Datum: 29.8.2014

Projekt: **POROČILO**
o opravljenem pregledu pomanjkljivosti in poškodb na »Osrednjem ljubljanskem pokopališču Žale, tretja etapa prve faze širitve, prvi nujni del (območja I., II., III. in IV.)« s usmeritvami za izvedbo sanacije letih in projektantskim predračunom za sanacijo ugotovljenega stanja

GRADBENI INŠTITUT²
ZRMK d.o.o.
Ljubljana, Dimičeva 12

5. Neustrezne črke in poškodba na sklepnem kamnu spomenika padlim za domovino

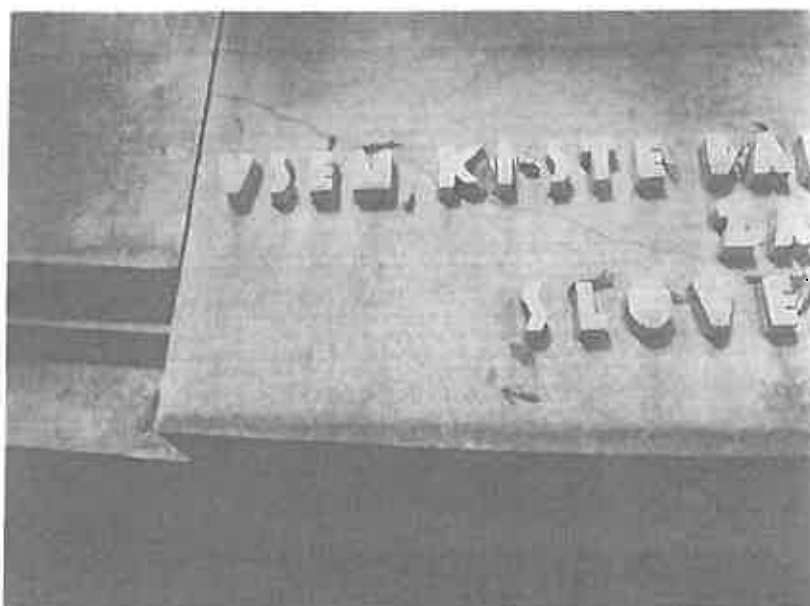
Ravno tako bo potrebno zamenjati poškodovani sklepnik spomenika »Vsem padlim za Slovenijo« ob južnem robu oddelka (sliki št. 4 in 5). Tu bo po že izdelanem načrtu projektanta potrebno obnoviti (obarvati) tudi črke napisa in oplemenititi površino rdečega kamna zastave.

7. Tipične poškodbe in odstopanje pranege, teraco ometa

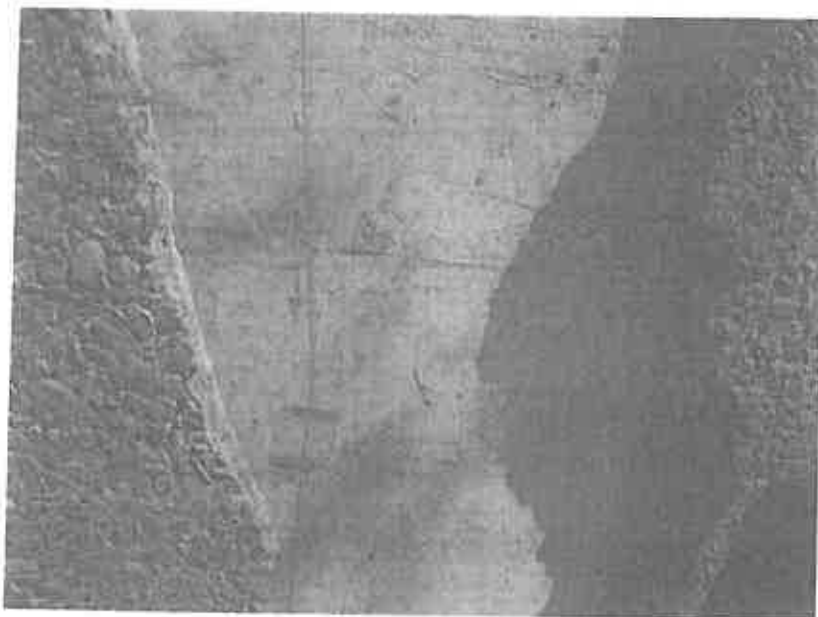
Kot je razvidno tudi iz slik št. 7 – 11 na AB stenah, ki delijo oba grobna polja v večji ali manjši meri odstopajo praktično vsi na licu mesta izvedeni cementni ometi iz pranege kamna (teraca).

To so v osnovi večji del na licu mesta betonirani ca 1,3 m visoki AB zidovi grajeni v debelini le ca 70 – 80 mm. Cementni ometi so tu nanešeni v debelini do 20 – 50 mm, in to z ustrezno obarvanim drobljencem zrnivosti do 8 mm. Viden cementni obrizg pa je bil tu očitno izveden na neustrezno pripravljeno površino betona. Ta je bila v želji po čim boljši sprejemnosti sicer premazana z akrilno emulzijo, ki pa je bila »pregosta« tako, da je na betonski površini ustvarila dodaten povsem gladek »film«, ki je onemogočil ustrezni vsaj minimalni prijem ometa.

Na več kot polovici teh površin se je omet povsem vidno odmaknil od površine stene (slike 8 – 10). Na posameznih stenah ob osi 2-Z pa večjih deformacij še ni vidnih, so pa lokalno vidne tanke razpoke na zgornji površini zidu. Od zidu pa sodeč po votlem zvoku pri trkanju ometi kljub temu na večjem delu teh površin odstopajo (vzdolž stika ometa z AB steno).

Ker se zaradi izpostavljenosti konstrukcij poškodbe hitro širijo bo tako tu potrebno vidne omete iz obarvanega pranege umetnega kamna (teraca) nedvomno na vseh tako obdelanih površinah nadomestiti z novim izdelanim po ustreznem postopku in seveda po osnovni formulaciji, ki bo zagotavljala sedanji izgled zidu.

Z ozirom na ugotovljeno menimo, da bo potrebno k sanaciji tako obdelanih betonskih površin pristopiti po naslednjem postopku:

- Odkop obstoječega peščenega nasutja v globini ca 0,3 m in širini ca 0,5 m z odzivom 1 m od zidu in končnim nasipanjem po izvedbi sanacije. Z ozirom na vidno poseđanje terena ob zidu naj se hkrati z izvedbo del dodaja še ca 20 % nasipnega materiala po sedanjem stanju (drobljenec ali humus z zatravitvijo).

- Odbijanje obstoječega teraco ometa debeline 20 – 50 mm.
- Mehansko čiščenje površine betona, do zdrave podlage (brušenje ali peskanje) s končnim pranjem pod 200 bari.

- Izvedba cementnega obrizga z dodatkom polimerov.
- Ponovna izvedba pranege cementnega ometa z agregatom in vezivom po prvotni strukturi ter barvi v debelini 20 – 40 mm. Obloga se po dolžini na 2,5 – 3,0 m vertikalno dilatira s fugami širine ca 5 – 8 mm (po navodilih projektanta).

- Fuge se tesnijo s polisulfidnim kitom.
- Preko vseh teh močno izpostavljenih zidov naj se postavijo pokrivne »kape« iz umetnega kamna z odkapi (dim. ca 6 x 25 cm), izdelane po rešitvi projektanta.

- Pred ponovno izravnavo terena se v višini ca 0,3 m na vkopani del zidu vgradi vertikalni P.E drenažni trak z tipskim zgornjim zaključkom v višini terena.

12. Na posameznih
lokacijah teraco
obloga odstopa tudi na
prefabriciranih AB
elementih

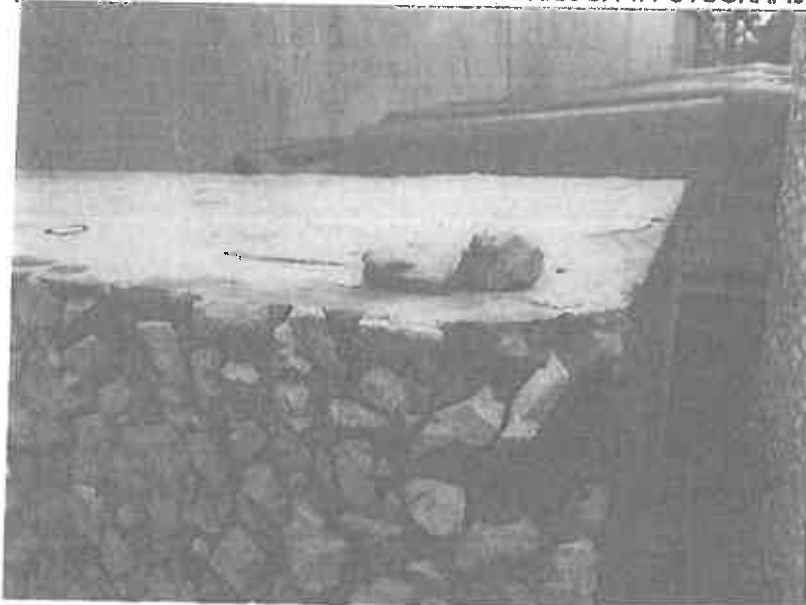
Kljub temu, da je bil dekorativni grobi omet teh stenskih elementov, ki so brez zgornjih zaključnih kap vgrajeni predvsem v območju »komunalnih punktov« očitno izveden v centralnih obratih smo na dveh lokacijah ugotavljali podobno odstopanje te obloge iz pranege kamna kot pri točki 3.2.1 (slika št. 12). Nedvomno pa se bo s časom obseg tovrstnih razpok zaradi vremenskih vplivov tudi tu širil.

Še na večih lokacijah pa smo ugotavljali lokalno izpadanje tu dokaj grobih površinskih zrn finalnega preplastitve (slika št. 13). Navedeno je predvsem posledica preveč intenzivnega visoko tlačnega pranja površine elementov v času izdelave. Mestoma pa smo lahko ugotavljali tudi slabšo trdnost in zmrzotno odpornost vezne fine malte. To je posebno vidno na zidu »punkta« ob osi 2/Ea (slika št. 13).

- Vzdlž vseh vidnih razpok na zgornji površini zidu, ki tečejo po siki obloge z AB steno (slika št. 12) se izvede utor dim. ca 8 x 8 mm. Razpoka se razpraši in zalije gravitacijsko z nizko viskozno epoksidno smolo. Nato se utor tesni z epoksidno malto.
- Na manjših lokalnih mestih, kjer prihaja do izpadanja večjih površinskih zrn ometa naj se ta po čiščenju do zdrave podlage, s fino polimerno cementno malto restavratorsko plombira z hkratno vgradnjo večjih zrn drobljenca. Końčno pa naj se s pritiskom spere do prvotnega stanja oziroma izgleda.
- Po čiščenju v večjem delu preperete tanko slojne malte preko zgornje površine zidu naj se tu vgradijo pokrivne kape iz umetnega kamna dim. ca 5 x 20 cm z odkapi (po rešitvi projektanta).

Lahko pa se zgornja površina zidu, po čiščenju in izvedbi veznega pačoka tudi zgolj preplasti z ca 10 – 15 mm debelim slojem mikroarmirane sanacijske malte MM 30 MPa z obojestranskim prečnim naklonom.

14. Posušena drevesa na terasi Galerije in »komunalnega punkta.«

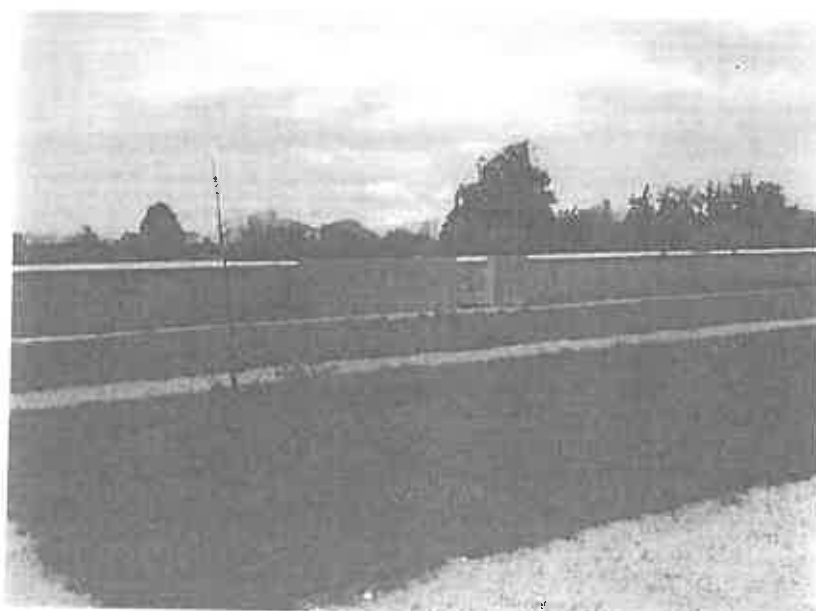
- Na novo bo potrebno po navodilih projektanta posaditi vsaj 20 kd delno ali v celoti posušenih dreves (sliki št. 14 in 15) in vsaj 10 kd cimpres ob južni ograji območja.
- Zamenjati bo potrebno posamezne močno deformirane okrogle lesene elemente naslonov klopi v parku (slika št. 26).
- Ponovno bo potrebno elastično tesniti posamezne (preširoke) fuge med betonskimi koriti ob poti med Lipami. Seveda bo stične površine dobro očistiti in po vstavitvi ustrezno širokega PU traku in izvedbi prednamaza stičnice ponovno elastično tesniti v razmerju b:h = 1:1,3.

17. Razpoka na ograji terase Galerije

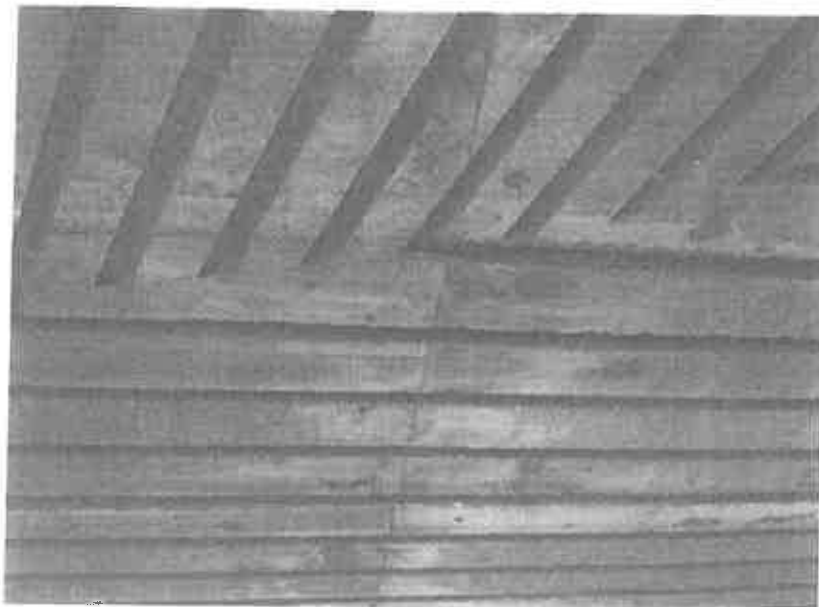
- Najresnejša navpična razpoka $t =$ ca 1 mm, ki bi lahko deloma bila tudi posledica povesa konzole, je vidna na vzhodnem ograjnem zidu zgornje terase (slika št. 17).

V zgornjem območju te razpoke bi bilo potrebno v utor dim. 16 x 16 mm v epoksidno lepilo vgraditi vsaj še štiri kd horizontalne vezi RA ϕ 12 mm, $l = 2$ m. Vezi se sidra tudi v samo AB steno ograje terase. Vzdlž razpoke naj se nato izvede utor dim. 8 x 8 mm, ki se tesni z epoksidno malto, nato pa se razpoka injektira z epoksidno smolo.

18. Razpoka na AB plošči terase Galerije

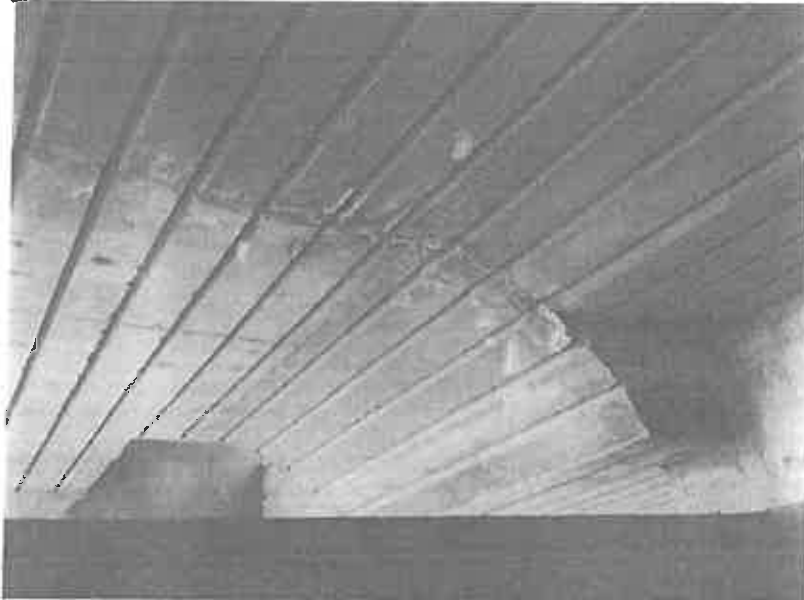
- Na spodnji površini AB plošče zgornje terase je vidnih več prečnih razpok $t = 0,2 - 0,75$ mm, ki ležijo v medosni razdalji 2 – 5 m. Po naši presoji so najverjetneje posledica pomanjkljivega armiranja plošče v nenosilni smeri in krčenja betona (slika št. 18).

Vsaj najširše tovrstne nekonstrukcijske razpoke, naj se v prisotnosti predstavnika projektanta poskusno »restavratorsko« površinsko tesnijo z ustrezno obarvanim polimeriziranim cementnim mlekom.

19. Zamakanje preko
AB plošče pod teraso
Galerije

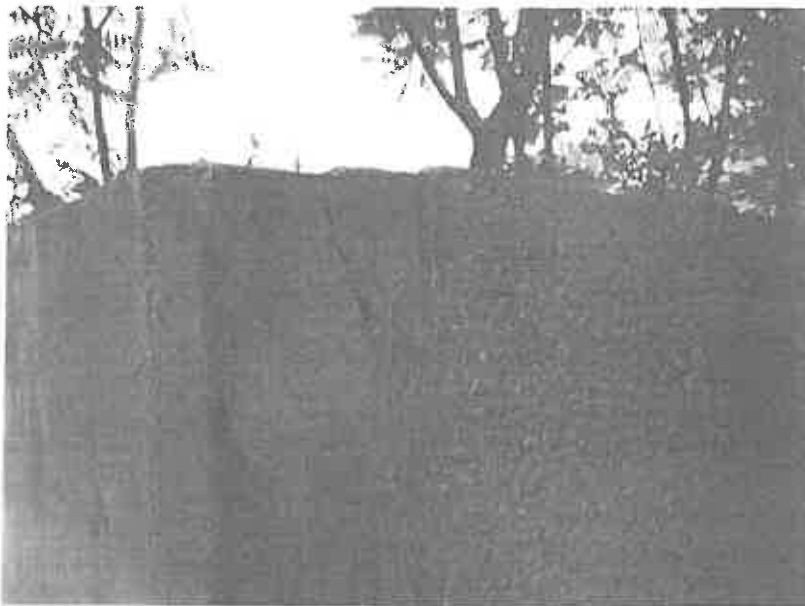
- Na dveh manjših območjih so vidne lokacije precejanja vode iz območja zgornje terase (slika št. 19).

Ta propustna mesta v betonu naj se tesnijo z injekcijsko maso na bazi polivretanov.

20. Tipične razpoke
na AB stenah v
območju vogalov

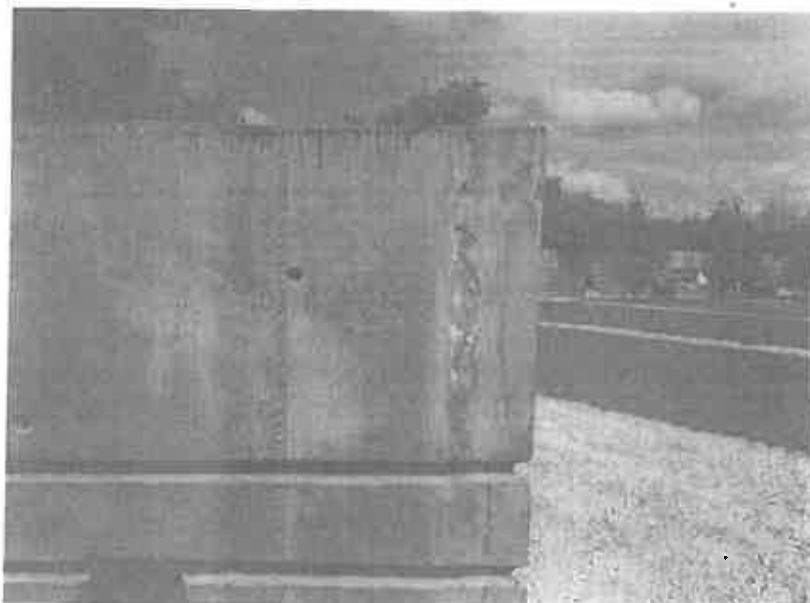
Kot je razvidno iz slik št. 20 in 21 tu, do vertikalnih razpok prihaja predvsem v območju vogalov, kjer se stikajo daljši tovrstni AB stenasti elementi.

Razpoke tu nastajajo predvsem zaradi same reologije betona (krčenja), delno pa gotovo tudi temperaturnega delovanja konstrukcij.

Zato bi bilo na teh mestih po naši oceni najumestneje s kožno brusilko izvesti regularne vertikalne »zareze« globine ca 50 % nosilnega preseka AB stene. Na zgornjih površinah betona se nato utori razširijo na dim. ca 12 x 10 mm, in se nato tesnijo z ustrezno obarvanim polisulfidnim kitom.

22. Tipične manjše lokalne poškodbe na mestih pritrditve opaža

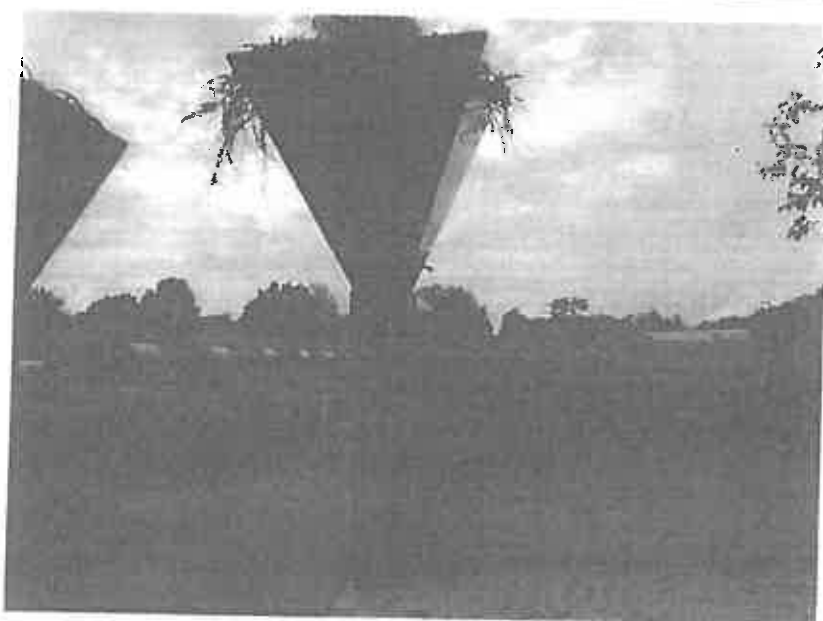
Še pred tesnjenjem pa se tu nevezane dele betona, kot tudi druge vidne poškodbe površine betona (npr. odkruški zaradi sider od opaženja slika št. 22) plombirajo s sanacijskimi maltami v ustrezni barvi in površinski strukturi vidnih betonov.

23. Steber z zgornjim »koritom« vhodnega portal ob poti med jerebikami (obrobni kamniti zaključek v JZ vogalu odstopa za ca. 15mm)

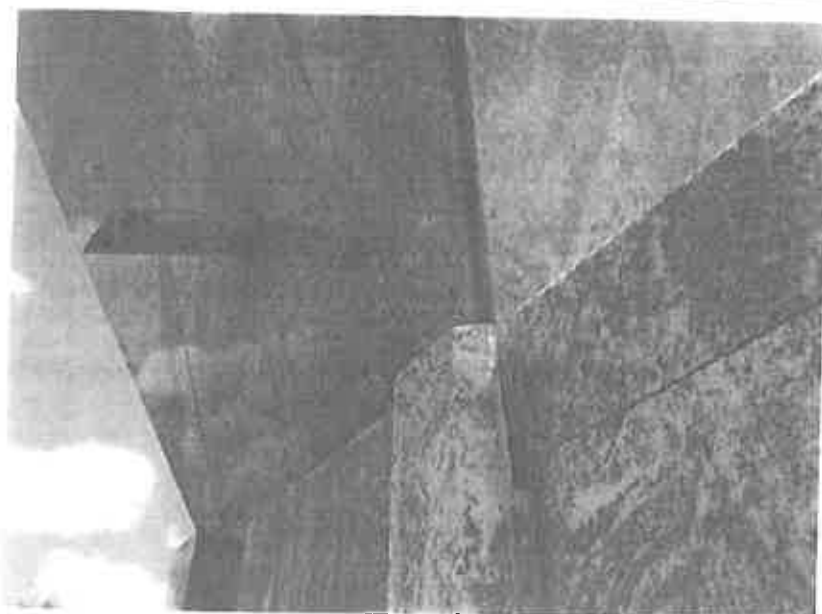
Na osnovi pregleda lahko ugotavljamo, da se je ob zgornjem delu zahodnega stebra, najverjetneje zaradi pomanjkljive vgradnje za ca 15 mm odmaknila ožja, navpična, kamnita obroba vogala stebra.

Le-to bo potrebno previdno odstraniti, dobro očistiti tako kamnito površino stebra kot obrobe, in nato to ponovno ustrežneje vgraditi.

25. Izluževanje sige
na stikih kamnite
obloge kapitela stebra
portala

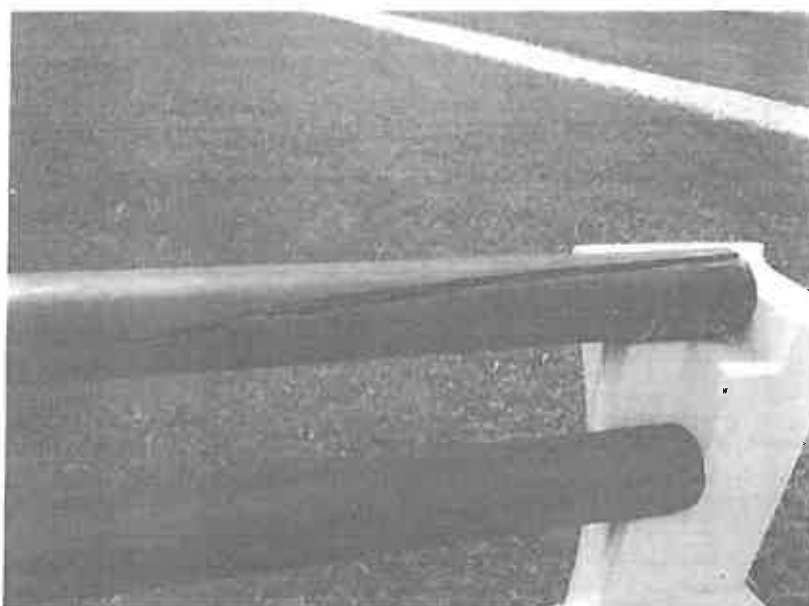
Poleg tega so stiki, med oblogo zgornjega, paramidno razširjenega dela obeh stebrov neustrezno tesnjeni, najverjetneje pa je pomanjkljivo izvedena tudi notranja hidroizolacija. Zato tu prihaja do izcejanja meteorne vode in posledično do akumulacije soli oziroma sige. V sklopu sanacije bo tu tako potrebno obnoviti notranjo H₂O oblogo in po čiščenju ponovno tudi z zunanje strani izvesti skrbno tesnjenje vseh stikov med finalno kamnito oblogo.
